CIRCULAR CON CONSULTA N°03  
LICITACIÓN PÚBLICA ADIF N°55/2018

**OBRA: INSTALACIÓN Y PUESTA EN SERVICIO DEL SISTEMA ATS.**

Caja de Ajustes:

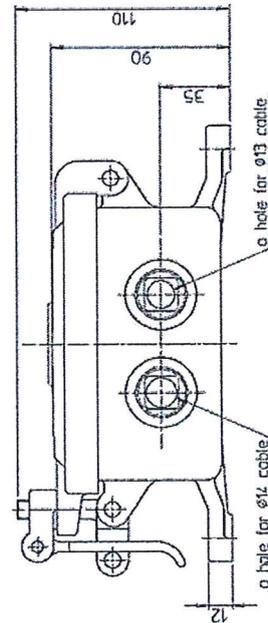
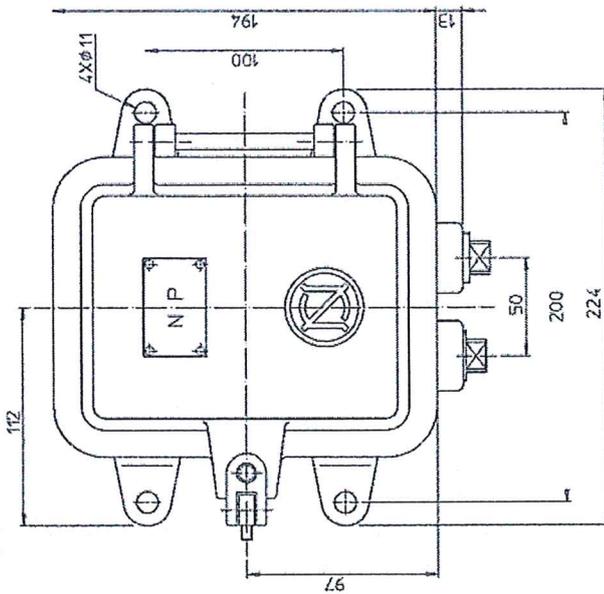
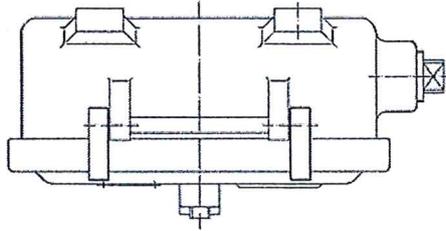
En referencia a "BASE, POSTE Y HERRAJES PARA CAJA DE CONTROL DE COTEJADOR DE VELOCIDAD ATS" descrita en la página N°95 del documento LP 55- ADIF-2018 SECCION 3 Y SECCION 4 REV.1, se indica que la Contratista deberá diseñar, calcular, fabricar e instalar la base y poste de Hormigón Armado para la correcta sujeción de la caja de relevadores del ATS. Sin embargo, el plano esquemático denominado "POS TE Y HERRAJES PARA CAJA DE RELEVADORES ATS" de la página N°228 ilustra un poste con una cruzada de Ha enterrados directamente sobre el terreno natural sin base de Hormigón Armado. Por ello, solicitamos aclarar si la base de dicho poste también deberá ser de hormigón armado.

El cotejador de velocidad de una vía terminal se compone de 5 cajas a instalar:

- 1 Caja de Instrumento, que contiene al receptor del cotejador de velocidad,
- 2 Cajas de Ajustes utilizadas para las bobinas de detección,
- 2 Cajas de Control de Relés utilizadas para las bobinas de control,

Las cajas de Control de Relés y de Ajustes pueden instalarse de acuerdo con lo indicado en la consulta 4. Se debe considerar que las medias de las cajas difieren a la caja de relevadores de ATS de una señal, por lo que se adjuntan los planos esquemáticos. En cuanto a la caja de instrumento, se deberá instalar con poste y base, ambas de Hormigón Armado, y adicionalmente a los herrajes deberá montarse una ménsula de acuerdo a los planos esquemáticos que se adjuntan a continuación. Los planos son esquemáticos, y las versiones finales serán entregadas durante la etapa de ingeniería.
